Grundwassersituation im Bereich der  
Genter Straße, München-Schwabing

### Fachtechnische Stellungnahme

zum Lösungsvorschlag des Anwohners  
[REDACTED]

30.10.2020

**Abb. 1:** Lösungsvorschlag [REDACTED] gem. o.g. E-Mail vom 12.08.2020

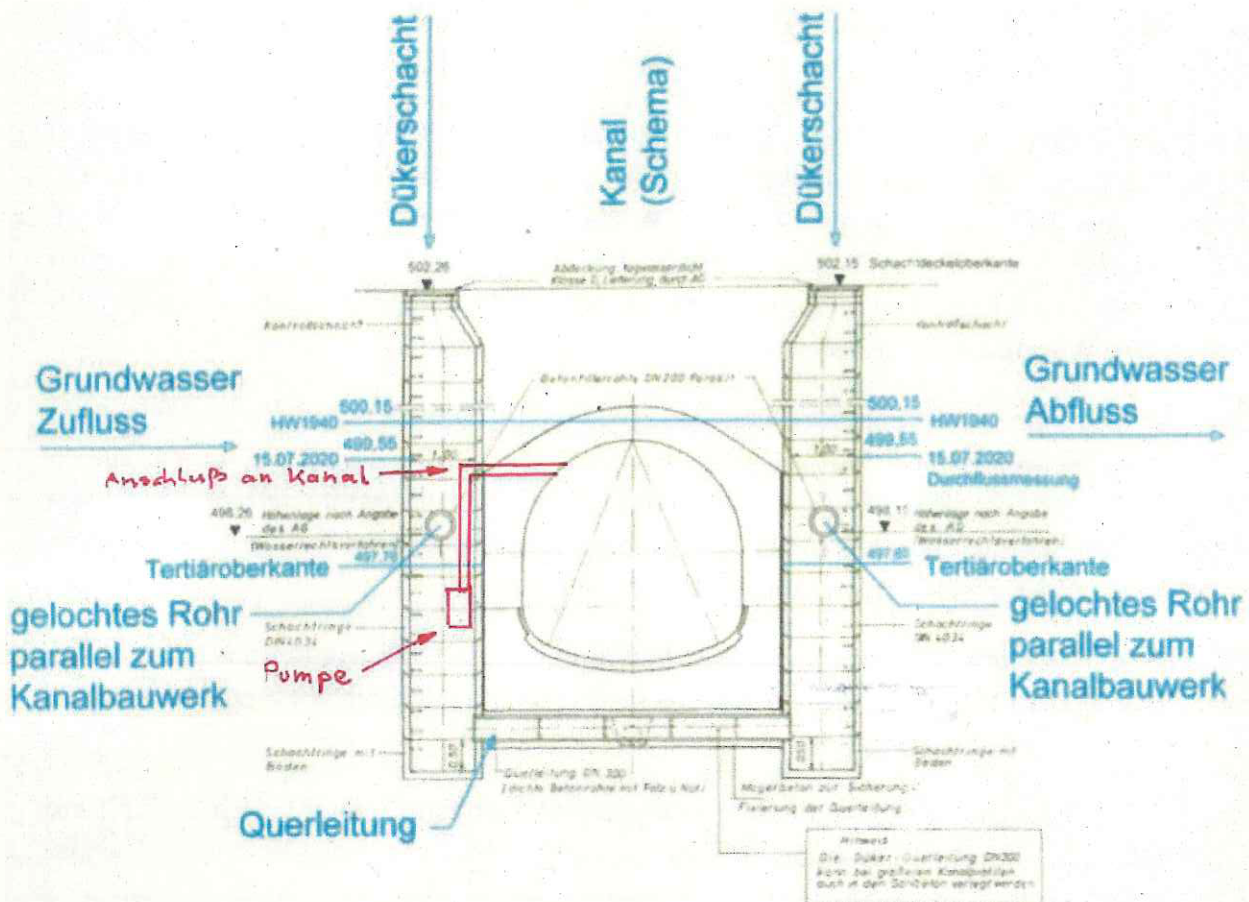
[REDACTED] schlägt vor, die in der Genter Straße situierten Grundwasserdüker GWD 18001 und 18002 mit Pumpen auszustatten, um so die Wasserstände zu regulieren und das Grundwasser im südlichen Bereich, u.a. der Genter Straße, abzusenken (siehe **Abb. 1**).

Es wird weiter vorgeschlagen, dass das in diesem Fall gepumpte Grundwasser über den Regenauslasskanal in die Isar eingeleitet wird. Für das im Bereich des Grundwasserdükers GWD 18001 (Kreuzung Karl-Arnold-Weg / Osterwaldstraße) anfallende Grundwasser, wird alternativ eine Einleitung in das naheliegende Fließgewässer „Schwarze Lacke“ vorgeschlagen.

Der vorgenannte Lösungsvorschlag stellt lediglich ein Konzept, ohne technische Detailbetrachtungen zur Machbarkeit oder möglichen Auswirkungen dar. Aus diesem Grund wird der Lösungsvorschlag nachfolgend auf Basis orientierender Berechnungen fachtechnisch bewertet.

Ausgehend von idealisierten Annahmen und Randbedingungen wurden als Grundlage für die fachtechnische Bewertung des Lösungsvorschlags, orientierende Berechnungen durchgeführt, wonach der Vorschlag [REDACTED] als technisch grundsätzlich möglich erscheint.

Aus fachtechnischer Sicht ist anzumerken, dass das bestehende passive System der Grundwasserüberleitung mittels kommunizierender Röhren prinzipiell aus funktionellen, Instandhaltungs- sowie Kostengründen zu bevorzugen ist, um einen natürlichen Ausgleich der Grundwasserverhältnisse sicherzustellen. Aktiv bepumpt Systeme können zwar eine kurzzeitige Abhilfe schaffen, sind u.E. jedoch unter den Aspekten der Komplexität der Randbedingungen (z.B. Pumpmenge i. Abh. des Wasserstandes), Störung der natürlichen Gleichgewichtverhältnisse sowie fehlender automatisierter Regelung im äußersten Fall nur als temporäre Maßnahme in Betracht zu ziehen.

**Abb. 2:** Schematische Darstellung des GWD 18001 inkl. Filterstränge (Drains) gem. Protokoll der Sanierungsarbeiten 2018 (Fa AUP Untertwassertechnik)

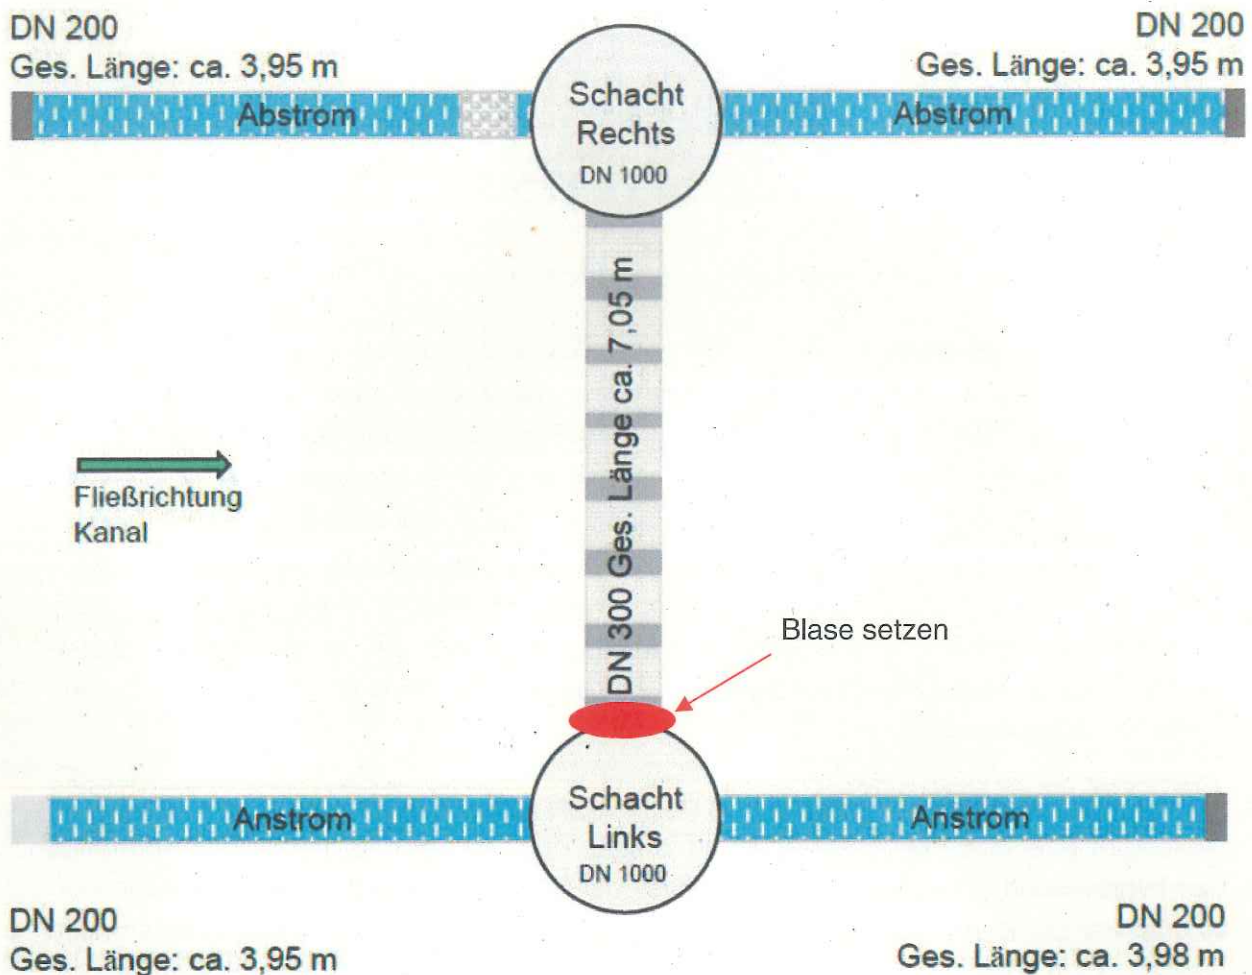
Wie eingangs erwähnt müssen hinsichtlich der grundsätzlichen fachtechnischen Bewertung des o.g. Konzepts Vereinfachungen zur näherungsweisen Erfassung der hydrogeologisch komplexen Verhältnisse und Veränderungen getroffen werden. Ein Aspekt dabei ist der rechnerische Ansatz der Grundwasserbepumpung in einem der bestehenden Dükerschächte. Auf Grundlage des Standorts sowie der bisher gemessenen und übergeleiteten an Grundwassermengen beziehen sich die nachfolgenden Ausführungen beispielhaft nur auf den Düker GWD 18001. Im Rahmen der Messungen der Durchflussmengen wurden hier durchwegs höhere Wassermengen erfasst als z.B. bei GWD 18002. Es kann u.a. daher davon ausgegangen werden, dass dieser in der gegenständlichen Betrachtung als maßgebend herangezogen werden kann. Die letztmalig gemessenen Pegelstände im anstromseitig liegenden Dükerschacht (GDL 18001) und abstromseitig (GDR 18001) weisen zur letztmaligen Messung vom 25.06.2020 ein näherungsweise gleiches Niveau auf (Wasserspiegeldifferenz  $\Delta h = 0,04$  m). Der prinzipielle Aufbau des Dükers GWD 18001 kann **Abb. 2** entnommen werden.

- Homogene Zuströmung zu den Horizontaldrains
- Setzen einer Blase bei der Querleitung des Dükers, um Wasserzutritt von der Abstromseite auszuschließen (vgl. **Abb. 2**)

Aus o.g. Annahmen und Randbedingungen ergibt sich unter dem Ansatz der Bemessung eines Horizontalfilterbrunnens (Verfahren nach FALKE) für eine notwendige Absenkung des Grundwasserspiegels am Drainstrang von  $s = 1,32$  m, eine erforderliche Pumpwasserfördermenge von  $Q_{\text{Absenk, erf}} = \text{ca. } 9,5$  l/s.

Somit ergibt sich eine zu fördernde Gesamtmenge von  $Q_{\text{ges}} = Q_{\text{Absenk, erf}} + Q_{\text{GWD18001}} = \text{ca. } 28$  l/s.
